AVALIAÇÃO DO PROJETO DE DRENAGEM DA OBRA DE RESTAURAÇÃO, AUMENTO DE CAPACIDADE E DUPLICAÇÃO DA RODOVIA MGC-491 / ENTRº BR-381.

Trabalho de Conclusão de Curso apresentando ao curso de Engenharia Civil do Centro Universitário do Sul de Minas — UNIS/MG como pré-requisito para obtenção do grau de bacharel, sob orientação da Prof. Me. Ivana Prado de Vasconcelos.

Analisar a viabilidade técnica e o impacto financeiro, da redução dos dispositivos de obra de arte-corrente da obra de duplicação e aumento de capacidade da rodovia MGC-491 - Varginha / Entrº BR 381 - Três Corações.

Figura 01 – Perfil Longitudinal.

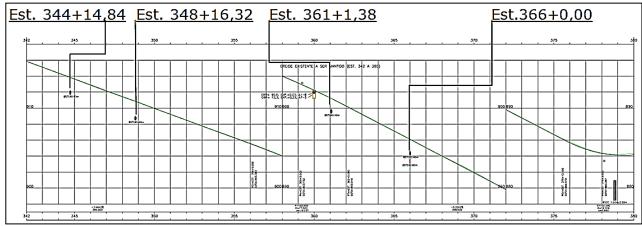
O projeto indica o alongamento dos referidos dispositivos localizados nas estacas: 114+9,45, 174+10,00, 344+14,84, 348+16,32, 361+1,38, 393+9,22, 423+9,37, 452+10,08, 538+5,44, 540+14,32, 544+7,83, 547+13,33, 563+6,91, 602+18,14, 619+10,65, 628+19,15, 636+11,41, 645+7,63, 687+0,54, 776+10,54, 801+19,46, 804+16,86, 815+13,35, 855+8,10.

Em cada caso, foram averiguadas as condições visuais (Figuras de 03 a 07) de trabalhabilidade dos bueiros por área de contribuição das sub-bacias, através da visita no trecho explorado. Posteriormente, foram analisados individualmente, no projeto geométrico apresentado pela Planex S/A, os perfis longitudinais do terreno (Figura 01) e a vista em planta (Figura 02) de onde se encontram cada bueiro. Para melhor compreensão, também foram analisadas, via Google Earth, as áreas de contribuição de cada trecho. Como a análise a seguir.
